Eri valmistajat. Siipitukien tarkastus

Koskee: Kaikkia taulukossa 1 ja 2 lueteltuja lentokoneita

Voimaantulo: 3.6.2015

Viite: FAA AD 2015-08-04

**Figure 1**

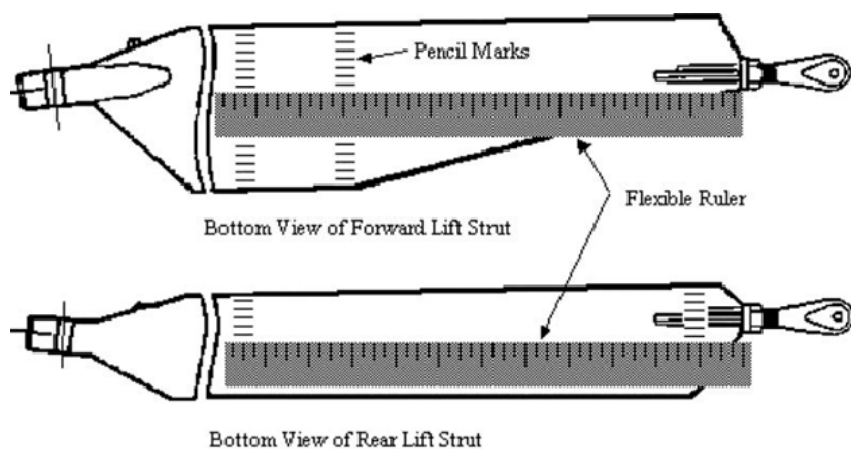
2. Using a flexible ruler, draw a 1/4-inch grid on the surface of the first 11 inches from the lower end of the strut as shown in Piper MSB No. 528D, dated October 19, 1990, or Piper MSB No. 910A, dated October 10, 1989, as applicable. This can be done using a soft (2) pencil and should be done on both faces of the strut. As an alternative to drawing a complete grid, make two rows of marks spaced every 1/4-inch across the width of the strut. One row of marks should be about 11 inches from the lower end of the strut, and the second row should be several inches away where the strut starts to narrow. Lay the flexible ruler between respective tick marks of the two rows and use tape or a rubber band to keep the ruler in place. See Figure 1.
